## Managementplan Nüssauer Heide

Hier: Stellungnahme der Gemeinde Büchen

Büchen, den 2.12.11

Planunterlagen Stand 26.09.2011 – Papierausfertigung des LLUR für Auslegung  
Text Stand Sept. 2011 – Maßnahmenblätter übergeben 28.11.2011

Betroffene Forstfläche der Gemeinde.

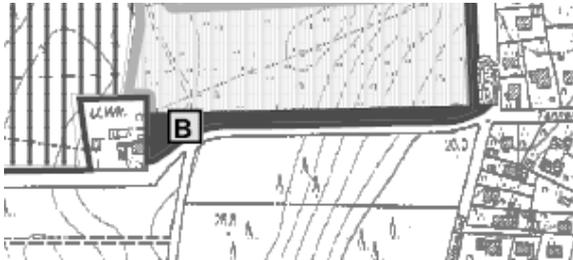
Kap. 2 Gebietscharakteristik: Nadelholzforsten ... wurden wegen Wärmeklima in das Gebiet einbezogen. Hier lehnt die Gemeinde die Einbeziehung der Gemeinde-Forstfläche ab. Es ist nicht nachvollziehbar, warum die Forst am Rande des Weges für die Heideflächen wärmeklimatisch von Bedeutung sein könnte. Wir sehen ungerechtfertigte Nutzungseinschränkungen (s. Holzeinschlagregelung) und damit eine nicht erforderliche Einschränkung der gemeindlichen Einnahmen.

Die Gemeinde widerspricht der Überplanung der gemeindlichen Waldfläche als Sukzessionsfläche, es ist hier Forst vorhanden und zu belassen. Zudem ist die Fläche keinem Maßnahmentyp zugeordnet (notwendige Erhaltungsmaßnahme?) was fachlich falsch ist. Hier liegt ein formaler Fehler vor, da nicht erkennbar ist, ob diese Maßnahme als notwendig oder verzichtbar eingestuft wird. Es liegt dazu in der Konfliktanalyse auch kein Konflikt vor, vor dessen Hintergrund die Fläche eine Bedeutung für das Gebiet haben könnte. In den Maßnahmenblättern ist das Flurstück 55/6, Flur 2, Gemarkung Nüssau nicht aufgeführt. Die Fläche sollte aus dem FFH-Gebiet ausgenommen werden, da sie offensichtlich in keiner Weise für das Erhaltungsziel Heide relevant ist. Ohnehin wird die Einziehung der gemeindlichen Waldfläche in das FFH-Gebiet widersprochen, da nach dem beigefügten Schreiben des MUUR v. 07.04.2000 nur bundeseigene Flächen zum Gebiet 78.1 Nüssauer Heide gehören.
